Abwägungsprotokoll Bebauungsplan 01/2018 „Windpark Kostebrau 2“ der Stadt Lauchhammer

für die Sitzung der Stadtverordnetenversammlung der Stadt Lauchhammer am 07.10.2020

über die während der Beteiligung der Behörden und sonstigen Träger öffentlicher Belange gemäß § 4 Abs. 2 BauGB, der Nachbargemeinden gemäß § 2 Abs. 2 BauGB sowie der Beteiligung der Öffentlichkeit gemäß § 3 Abs. 2 BauGB eingegangenen Anregungen zum Entwurf des o.g. Bebauungsplans.

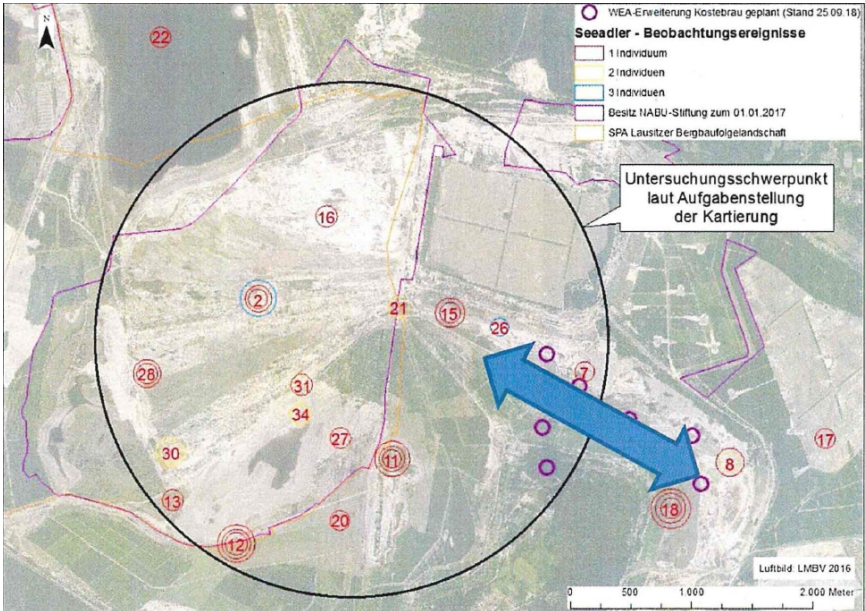
lfd. Nr.	Stellungnahme	Abwägung
		<p>BbgNatSchAG und in den Standarddatenbogen aufgenommenen Vögel der Klarstellung, welche Eignung der Flächen im Schutzgebiet die gebietsbezogenen Erhaltungsziele erfordern. Erhaltungsziele legen also fest, welche Eignung das Gebiet haben soll.</p> <p>Die Erhaltungsziele für die „Lausitzer Bergbaufolgelandschaft“ sind vom Vorhaben nicht betroffen. Sie ergeben sich aus Anlage 1 zu § 15 BbgNatSchAG. Dort sind ausschließlich Ziele genannt, welche auf das Gebiet an sich bezogen sind und vor allem die Erhaltung oder Wiederherstellung bestimmter Habitats bzw. Biotope vorsehen. Diese Ziele werden vom Vorhaben, das außerhalb der Grenzen des Schutzgebietes verwirklicht wird und dessen unmittelbaren Wirkungen in das Gebiet nicht hineinreichen, nicht berührt. Darüber hinaus ergeben sich aus dem Standarddatenbogen für das Gebiet DE 4450421, der im März 2004 erstellt und im Mai 2015 aktualisiert wurde, weitere konkrete, zum Teil verpflichtende Erhaltungsziele. Der Seeadler (<i>Haliaeetus albicilla</i>) ist im Anhang II der Richtlinie 92/43/EWG aufgeführt. Dementsprechend wird das Schutzgebiet in Hinsicht auf seine Eignung für Vorkommen des Seeadlers beurteilt. Dort wird das Vorkommen von Tieren dieser Art vom Typ her als „Sammlung“ mit fünf Einzeltieren beschrieben. Der Erhaltungszustand des Seeadlers im Gebiet ist mit B, also mit gut, beurteilt.</p> <p>Es ist zu prüfen, ob nach den Maßstäben der oben zitierten Rechtsprechung schutzgebietsbezogene Einwirkungen des Vorhabens geeignet sind, dessen Eignung als Rückzugsraum für die genannten Vogelarten erheblich zu beeinträchtigen (§ 34 Abs. 1 BNatSchG). Verbindungskorridore zu tatsächlich genutzten Nahrungsflächen außerhalb von Schutzgebieten sind nach der oben zitierten</p>

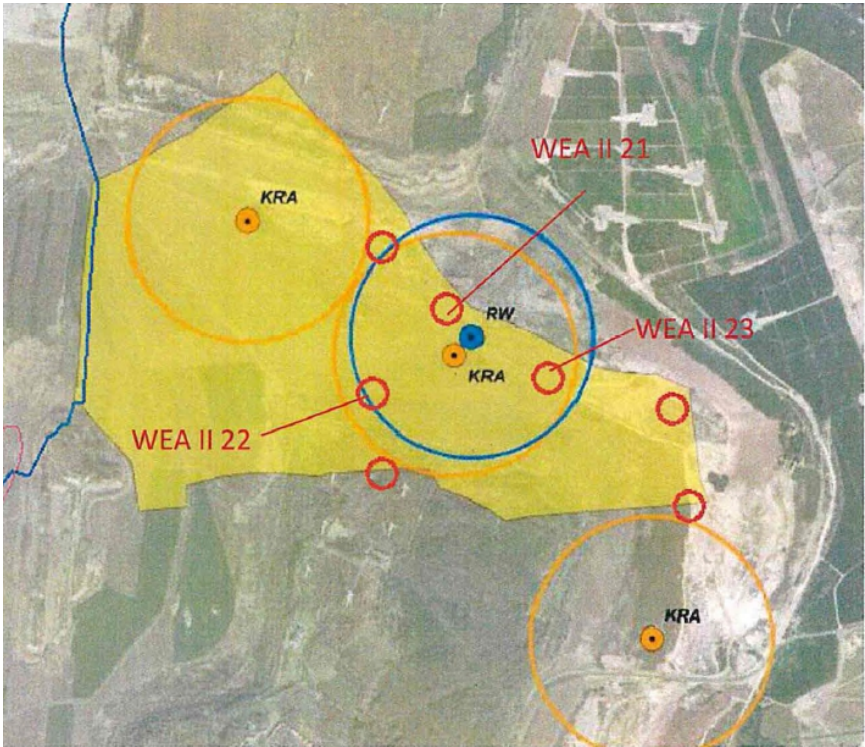
lfd. Nr.	Stellungnahme	Abwägung
	<p>genutzten Bereichen direkt im Bereich des Projekts liegen und das Projekt mithin den Seeadler durch Kollision mit WKA erheblich beeinträchtigen kann. Aktuelle Erfassungen zum Seeadler hinsichtlich seiner Nutzung der Flächen für Nahrung bzw. Überwinterung sind vorzunehmen.</p> <p>Die stichprobenartigen Beobachtungen der NABU-Stiftung ersetzen keine aktuelle FFH-VP und keine Raumnutzungsanalysen. Sie begründen zunächst lediglich die Annahme, dass das Projekt das SPA in seinen Erhaltungszielen beeinträchtigen kann und damit nach § 34 Abs. 2 BNatSchG unzulässig ist.</p> <p>Der Beweis des Gegenteils obliegt dem Vorhabenträger. Er ist mit den vorliegenden Untersuchungen nicht erbracht, weil die Erkenntnisse der NABU-Stiftung zwar bekannt waren und auch in seine Betrachtungen einbezogen wurden, jedoch wurde verkannt, dass im Rahmen der FFH-VP nicht die TAK, sondern die Verträglichkeit mit dem Erhaltungsziel Seeadler als Überwinterungs- und Nahrungsgast der relevante Prüfungsgegenstand ist. Daher ist die FFH-Verträglichkeitsuntersuchung zu überarbeiten.</p> <p>Der Seeadler ist in der FFH-VP auch als Nahrungs- und Überwinterungsgast zu betrachten. Dazu die Erkenntnisse aus dem Biomonitoring der NABU-Stiftung (Stand März 2017):</p> <p>„Auch während des herbstlichen Rastgeschehens nordischer Gänse und Kraniche sind Beobachtungen des Seeadlers [als Nahrungsgast, d. Verf.] an der Tagesordnung, besonders im Umfeld der Schlafplätze von Gänsen und Kranichen (...). Über das Vorkommen im Winterhalbjahr zwischen Dezember und März gibt es dagegen wenig Erkenntnisse, da das Gebiet in diesem Zeitraum selten begangen wird und kaum unter</p>
